本多通信工業株式会社

株式会社 鈴木

【障害異常通知票 受付No.AK-17004】金属バリ不具合調査報告書

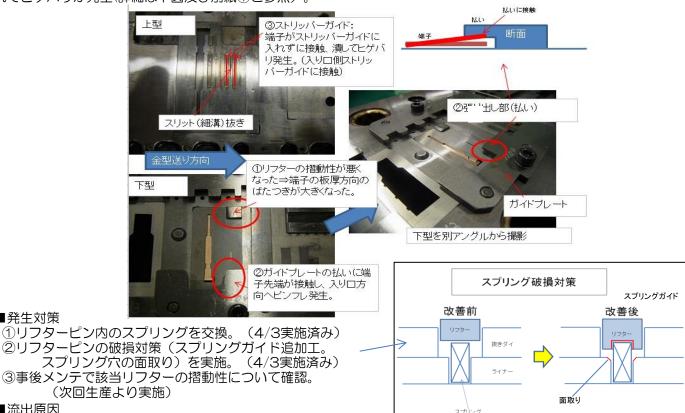
■発生原因

||生産中にリフターピンに内臓したスプリングが破損⇒リフターの動作不良⇒端子の上下ばたつきが発生⇒金型のガイ ドプレートに接触⇒端子が入り口側へ変形⇒抜きストリッパーのガイドに入れず端子とガイドが接触⇒ガイドに潰さ れてヒゲバリが発生(詳細は下図及び別紙①ご参照)。

■発生対策

■流出対策

画像装置による全数監視を実施致します。
